ADDENDA GC-01

N/Réf. : CA-LGT-23G1118-002

Projet : Musée des Plaines d'Abraham – Réaménagement du parcours d'accès

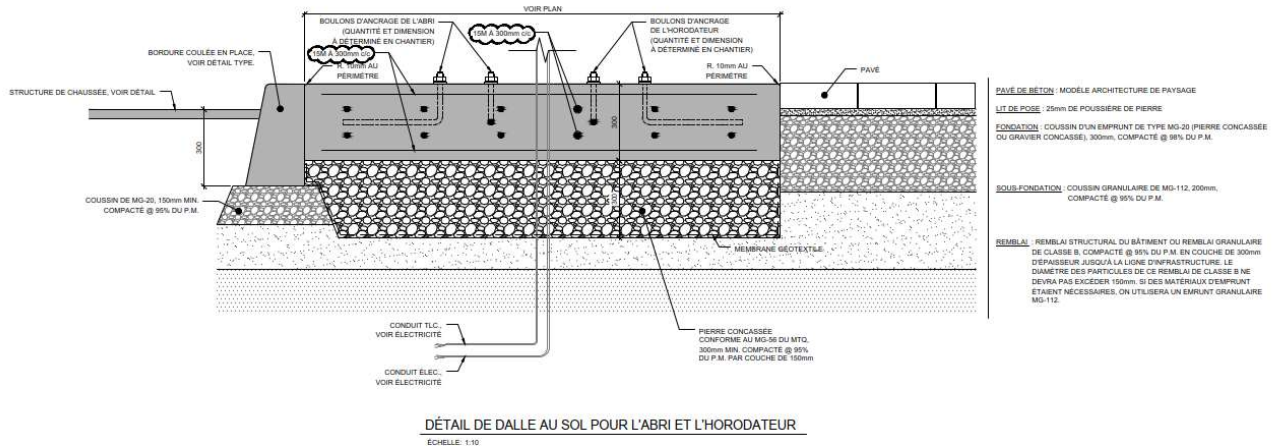
1.1 Au plan C502, le détail de dalle au sol pour l'abris et l'horodateur est modifié. Le diamètre des barres d'armature est de 15M.
